Oggetto: **Conferenza di Servizi decisoria in forma semplificata, modalità asincrona per approvazione progetto di ampliamento calata Ravano nel Porto Mercantile della Spezia**
Proponente La Spezia Container Terminal SpA

Oggetto	Accordo di avvalimento sottoscritto con A.d.B. Distrettuale Appennino Settentrionale. Piano di Bacino Ambito 20. Parere di compatibilità sulla "Progettazione unitaria degli interventi di mitigazione del rischio idraulico del Fosso Melara", in comune della Spezia (SP).
Tipo Atto	Decreto del Dirigente
Struttura Proponente	Settore Assetto del territorio
Dipartimento Competente	Vice direzione generale Sviluppo per la transizione ecologica
Soggetto Emanante	Roberto BONI
Responsabile Procedimento	Roberto BONI
Dirigente Responsabile	Roberto BONI

**Parere di compatibilità sui progetti di sistemazione idraulica e geologica
in attuazione del Piano di Bacino**

Progettazione unitaria degli interventi di mitigazione del rischio idraulico
del Fosso Melara, nel comune della Spezia.

Fig. 6: confronto tra bacino fosso Melara da segnalazione Comune (sin) e riportato nello studio ASPLO (des)

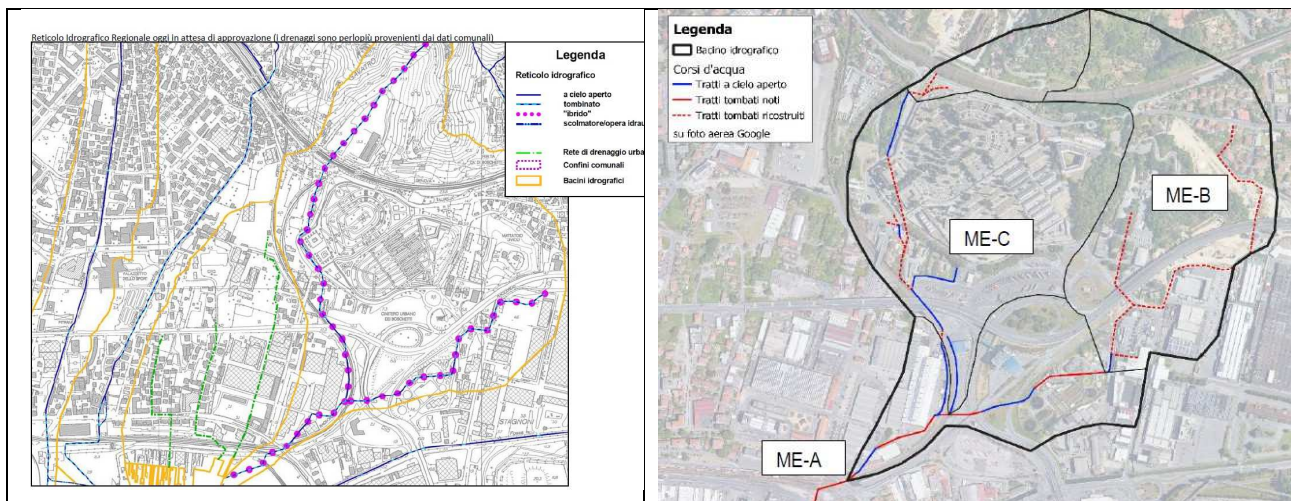
Si segnala però che le previsioni nell'area SIMAN-Via del Molo, non presentano un livello di approfondimento tipico del progetto definitivo. Si segnala inoltre che il bacino idrografico del fosso Melara riportato nella relazione proposta differisce da quello segnalato dal Comune di La Spezia con nota assunta a prot. reg. PG-2019-334262, come osservazione al reticolo adottato con DGR 507/2019 (vedi fig. 6)

La definizione della corretta estensione del bacino idrografico è evidentemente necessaria per il corretto dimensionamento delle sezioni idrauliche.

- b) Il progetto definitivo delle opere dovrà ottenere la prescritta autorizzazione idraulica ex r.d. 523/1904 da parte del Settore Difesa del Suolo di La Spezia ed acquisire il parere di conformità previsto dall'art. 17 c. 2 delle NTA del vigente piano di bacino da parte di questo Settore. Il progetto dovrà approfondire e definire nel dettaglio la reale estensione del bacino idrografico del Fosso Melara.

Fig. 2: Superficie del bacino idrografico del Fosso Melara come definito a seguito del sopralluogo del 06/07/23.

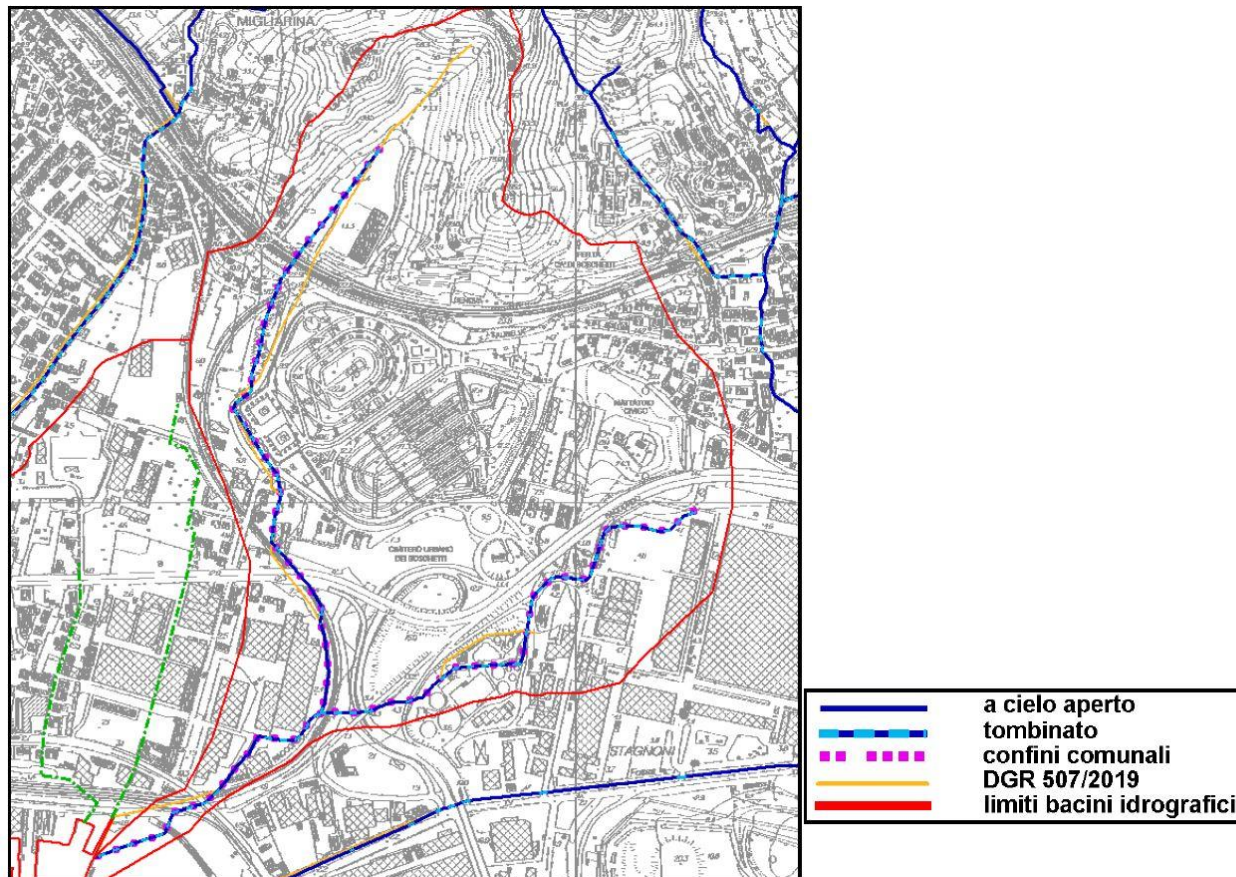
reticolo regionale adottato ai sensi della D.G.R. 507/2019 e gli elaborati riportati nello studio idrologico. In pratica, nel reticolo idrografico regionale il piccolo corso d'acqua situato nell'area a monte della ferrovia (area attualmente occupata da un cantiere ANAS) appartiene al bacino del Fosso Melara, mentre nello studio fornito è escluso dal bacino.

Per risolvere la questione, si è svolto un sopralluogo congiunto tra tecnici regionali e comunali in data 6 Luglio 2023, durante il quale questo Settore ha definito il tracciato come riportato nella figura seguente:

L'estensione del bacino differisce leggermente rispetto a quello utilizzato per l'analisi idrologica del progetto. Tale differenza non implica comunque una revisione completa della soluzione progettuale, ma dovrà essere tenuta in considerazione in sede di rilascio di autorizzazione idraulica ex R.D. 523/1904, di competenza del Settore Regionale Difesa del Suolo La Spezia.

- le portate di progetto dovranno essere ricalcolate considerando la superficie del bacino indicata nella Fig. 2;
- dovranno essere previste delle opere di raccordo graduale tra lo sbocco del tratto coperto attuale e quello di valle in progetto.

- Revisione del precedente studio idraulico applicando per il calcolo della portata del bacino del Fosso Melara anche la parte a monte del rilevato ferroviario;
- Precisazione in merito alla non necessaria la realizzazione delle opere di raccordo graduale tra lo sbocco del tratto coperto attuale e quello di valle in progetto;

Fig. 3: Raccordo tra il tratto coperto attuale del Fosso Melare e la prosecuzione verso valle prevista in progetto.

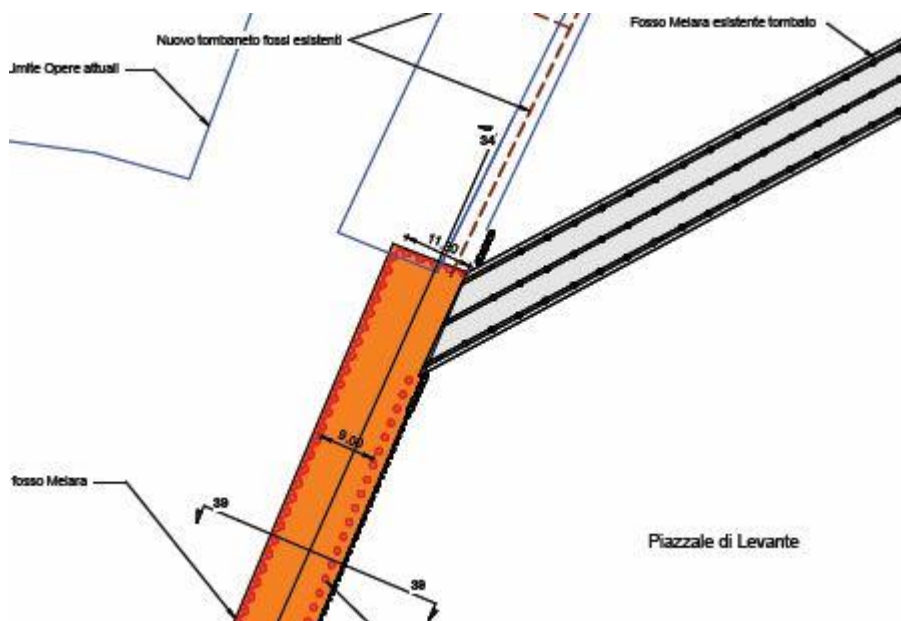
Per quanto attiene, infine, il raccordo tra l'attuale tratto coperto e la prosecuzione prevista (vedi figura seguente), come già segnalato nella nota n. Prot-2022-1289218 citata in precedenza, si ritiene necessario prevedere un raccordo più graduale rispetto a quello previsto, al fine di diminuire le perdite localizzate di carico cinetico.
